CIRCULAR N° 1

LICITACIÓN PÚBLICA N° 12/ 2026

OBRA: "CONSTRUCCIÓN NUEVO ESTADIO DE HOCKEY SOBRE CESPED"

ACLARACIONES CON CONSULTA

PLANTA DE FUNDACIONES

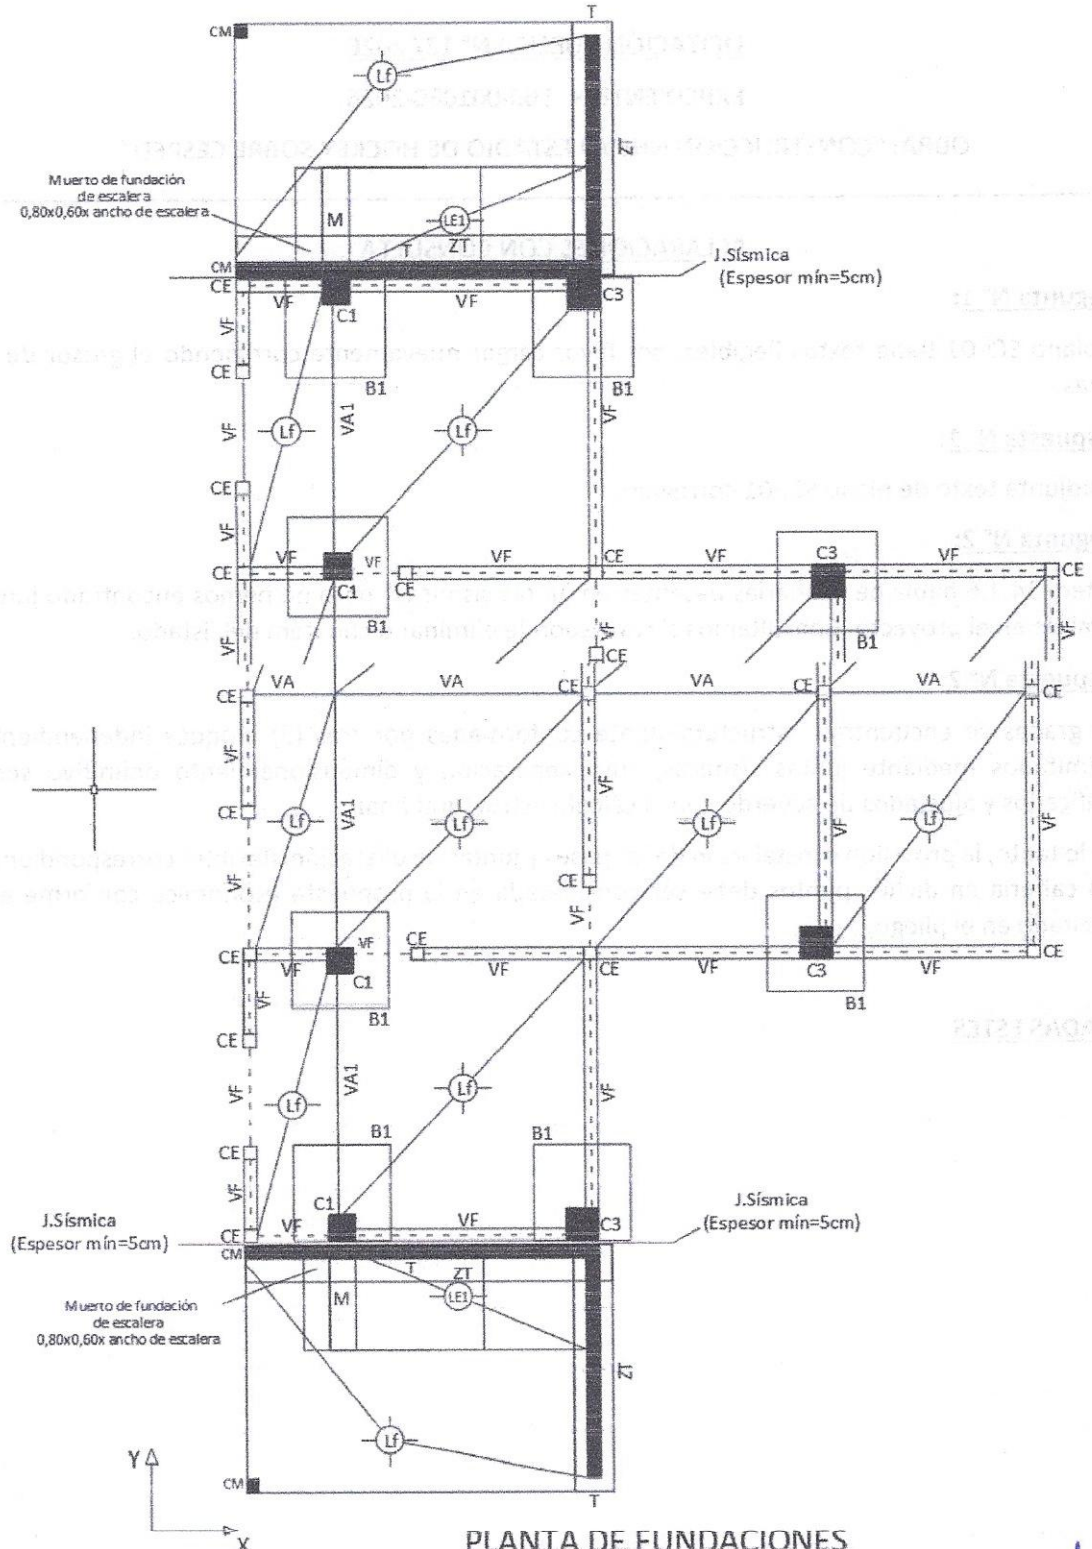
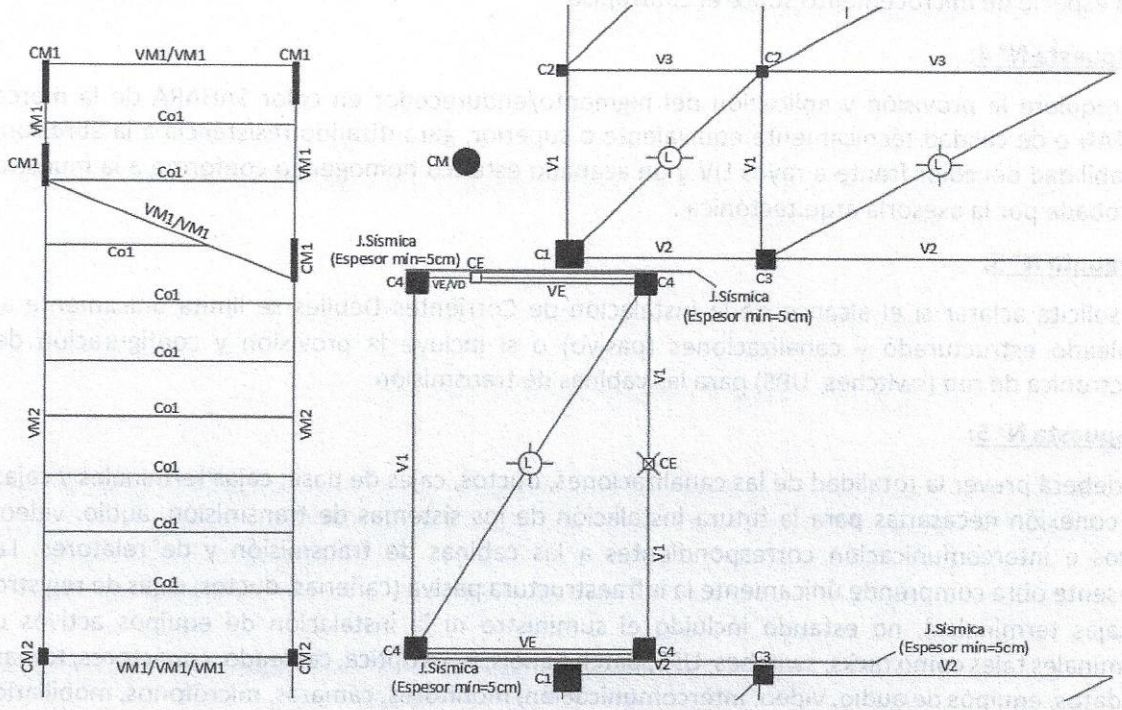
El ítem 14.1.6 habla de "Cañerías pasantes en juntas sísmicas" pero no hemos encontrado juntas sísmicas en el proyecto. Consultamos si corresponde eliminar dicho ítem del listado.

Las gradas se encuentran estructuralmente conformadas por tres (3) bloques independientes delimitados mediante juntas sísmicas, cuya separación y dimensionamiento definitivo serán verificados y ajustados de acuerdo con el cálculo estructural final.

Por lo tanto, la provisión e instalación de los pases y juntas de dilatación/flexibles correspondientes a la cañería en dichos puntos debe ser considerada en la propuesta económica conforme a lo solicitado en el pliego.

Plano: **SERVICIO CONTRA INCENDIOS**

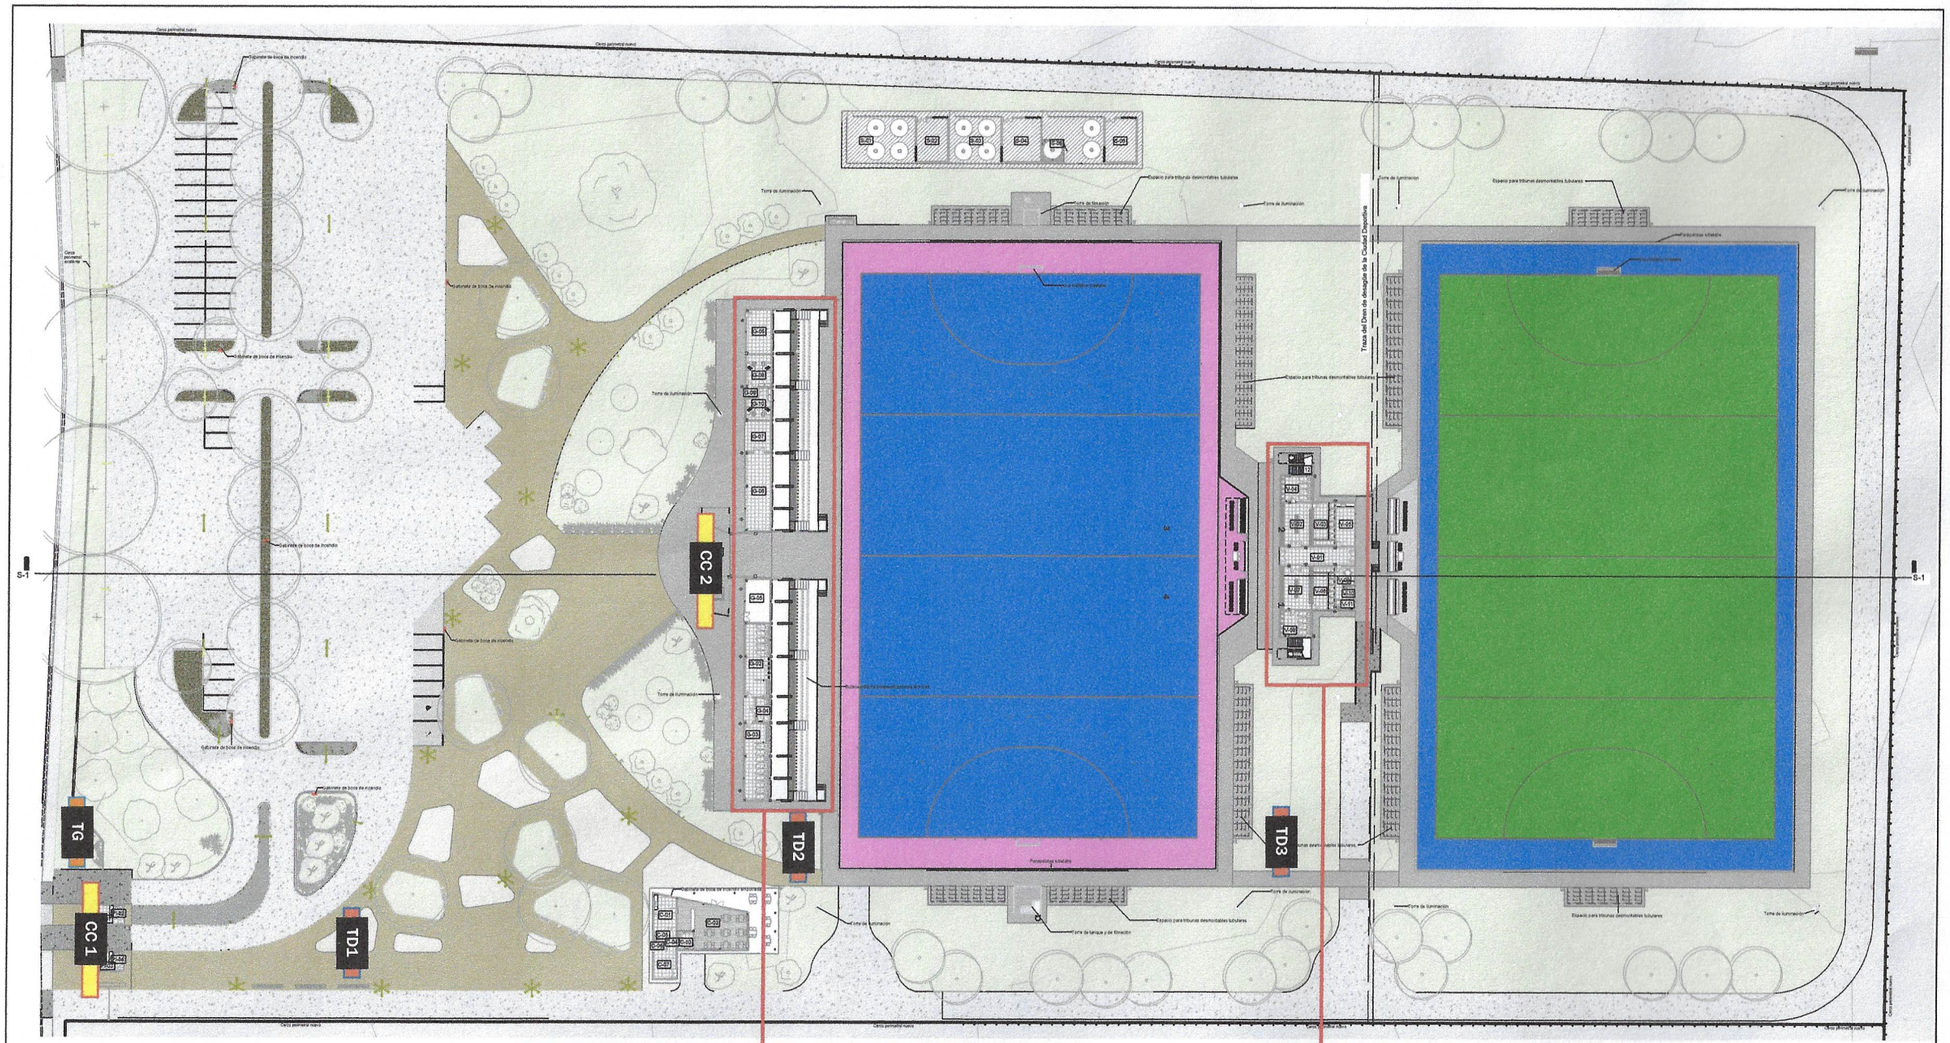
El plano SCI-01 tiene textos ilegibles, por favor cargar nuevamente corrigiendo el grosor de las letras.

Se adjunta texto de plano SCI-01 corregido.

DETALLES BOXS SANITARIOS

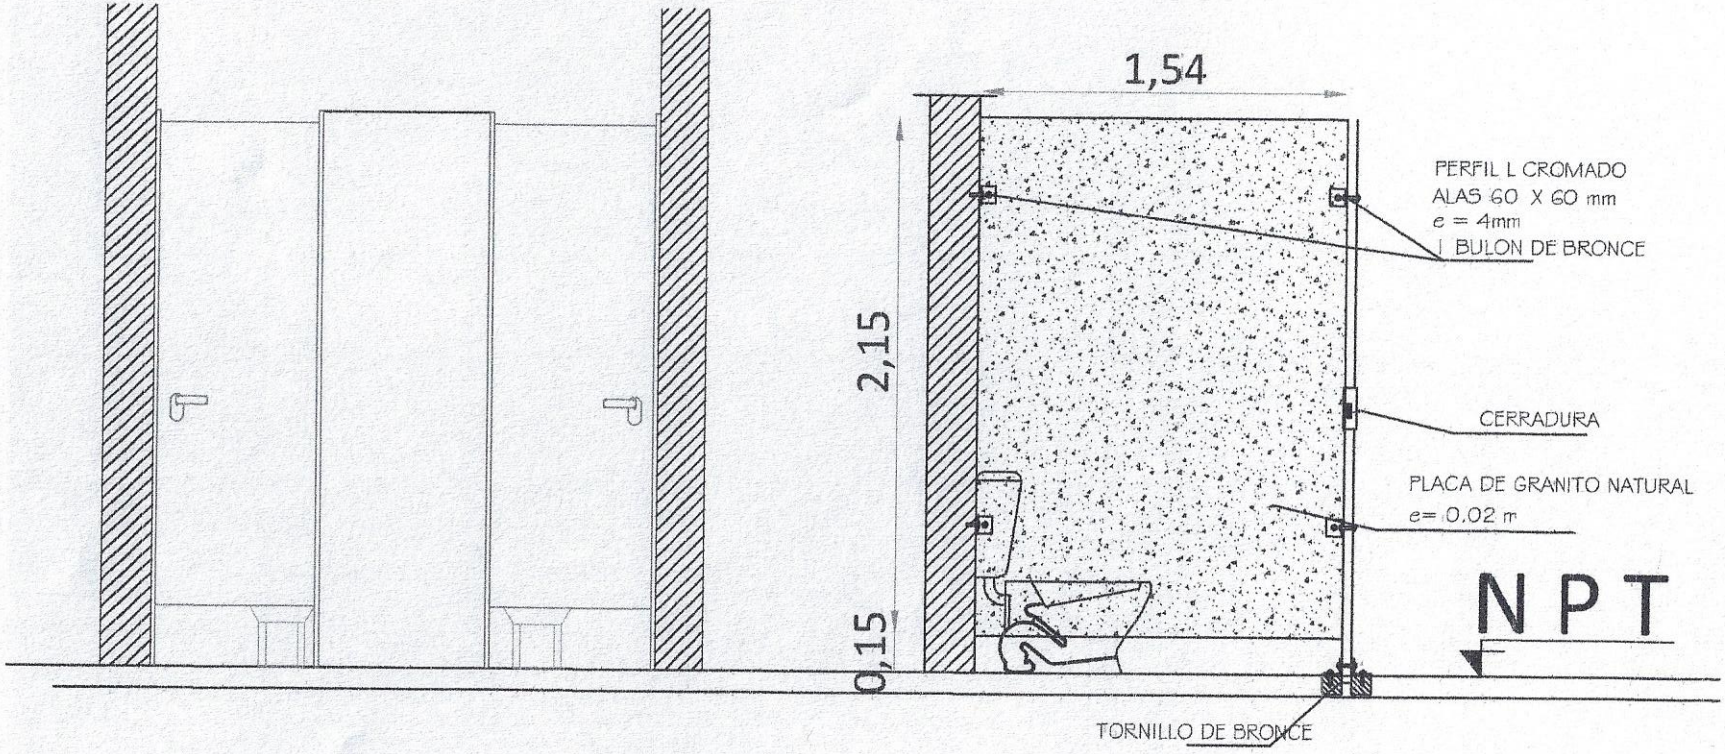
Se solicita detalle de sistema de sujeción y características de puerta de mdf de box sanitario.

Se adjunta detalle de box sanitario.

Hojas: puerta placa a batiente, bastidor madera alamo y placa MDF de 3mm en ambas caras, con melamina en una de sus caras, espesor= 5cm.

Cerradura: tipo libre / ocupado

Bisagras: de hierro a municion reforzada de 125mm x 50mm para tornillo, tres (3) por hoja
